From: Toomas Haas <toomas.haas@rmk.ee>
Sent: Friday, September 15, 2023 12:36 PM
To: Liisa Jänes
Cc: Malle Viiburg
Subject: RE: Sideprojekti muudatuse kooskõlastamine: 9256P VT1966 Rootsiküla ja Nina küla
Attachments: 9256P VT1966 Projekti muudatus.asice

Koostasid Enefit Connect OÜ tellimusel VT1966 sideühenduse projekti 9256P Passiivse elektroonilise side juurdepääsuvõrgu rajamine, Rootsiküla ja Nina küla, Peipsiääre vald, Tartumaa ja sain projektile kooskõlastuse nr 3-1.1/2023/640 (Alatskivi metskond 261 (12601:001:0114) kinnistule ja Nina küla, Alatskivi metskond 236 (12601:006:0099) kinnistule).

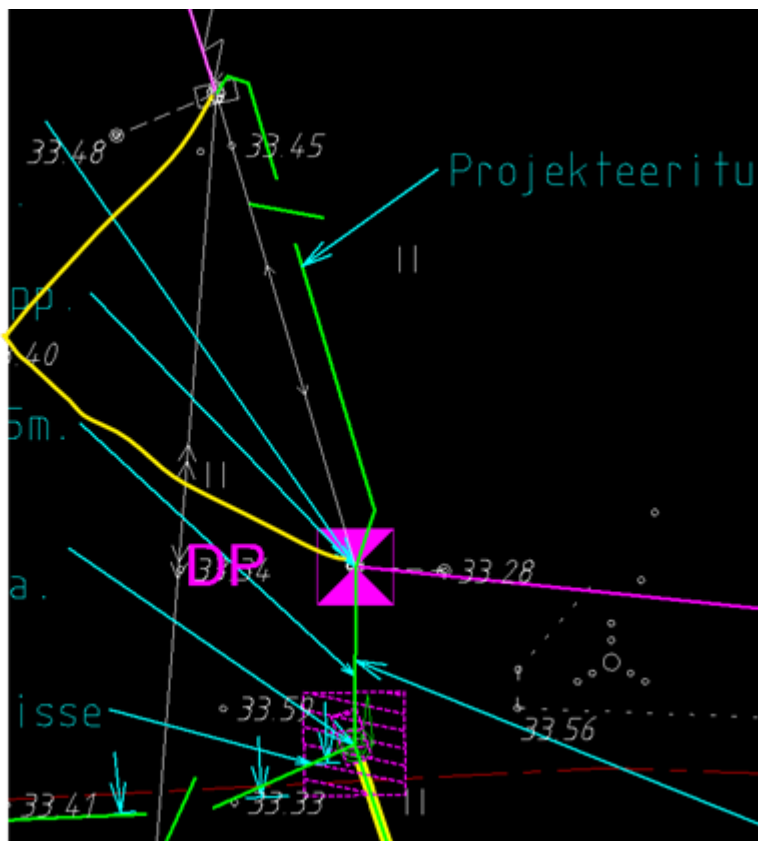
Kinnistule Alatskivi metskond 261 (12601:001:0114) lisandus sidetrass pinnases (roheline joon) kahe masti vahele-varasemalt oli kahe masti vahele projekteeritud sideõhuliin olemasoleva madalpingeõhuliini kaitsevööndis. Mastil olev trahvo jääb uue õhuliini paigaldamisel ette ning seetõttu tuleb sidetrass viia mastini pinnases- 16m
Saadan Teile projekti muudatuse ülevaatamiseks ja kooskõlastamiseks.

VAREM OLI
ÕHULIIN

Tere
RMK kooskõlastab projekti muudatuse.
